TELECOPIE

VOICI QUELQUES IDEES AUXQUELLES
J'AI PENSÉ POUR SIMPLIFIER LA
FABRICATION DES CAISSONS ET LA
MISE EN PLACE SUR LE
CADRE SUSPENDU AU PORTIQUE.

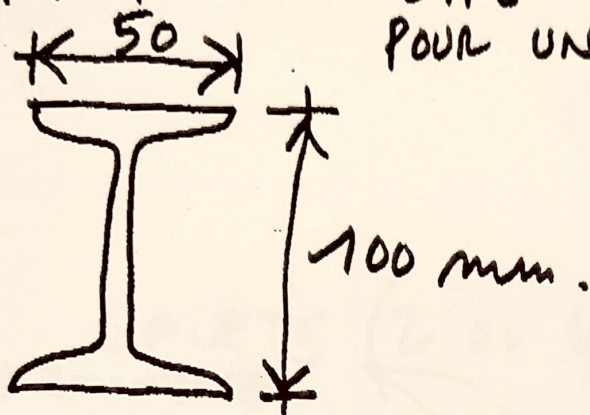
J'AI EGALEMENT PARLÉ A
M. POISSON QUI CINTRE DES
PROFILS METALLIQUES. VU LES
RAYONS DE CINTRAGE (DE 3,50 A 1,30m)
IL CRAINT QUE CELA POSE
QUELQUES PROBLEMES
PARTICULIER, EN
PARTICULIER, QUE LE RAIL NE SE
FERME PENDANT LE CINTRAGE, CE
QUI LE RENDRAIT INUTILISABLE.
PAR CONTRE IL POURRAIT

FAIRE LES RAILS CINTRÉS
AVEC DES PROFILS IPN DE
100 ENVIRON, UU LA CHARGE, ET
QUI PEUVENT ÊTRE CINTRÉS FACILEMENT
POUR UN CÔT MOINS IMPORTANT

LE PROBLÈME SERAIT DANS CE CAS
LES ROULETTES. IL EXISTE DES
SYSTEMES TOUT FAITS MAIS PRÉVUS
POUR DES CHARGES BEAUCOUP PLUS
IMPORTANTES QUE NÉCESSAIRE.

ON POURRAIT IMAGINER DE FABRIQUER
QUELQUE CHOSE DE PLUS SIMPLE PAR
NOUS MEME.

PROFIL IPN
 ≈ 100

GALETS (2 ou 4)
DU COMMENCE.

TOLE PLIEE
SUFFISAMMENT
EPAISSE POUR
NE

PAS
S'OUVRIR
SOUS
LE POIDS
DE LA
PARABOLE

SUSPENSION
DE LA PARABOLE

BOULONNAGE
DES
GALETS
SUR LA
TOLE
(SANS BLOQUER
LA ROTATION
DE LA ROUE)
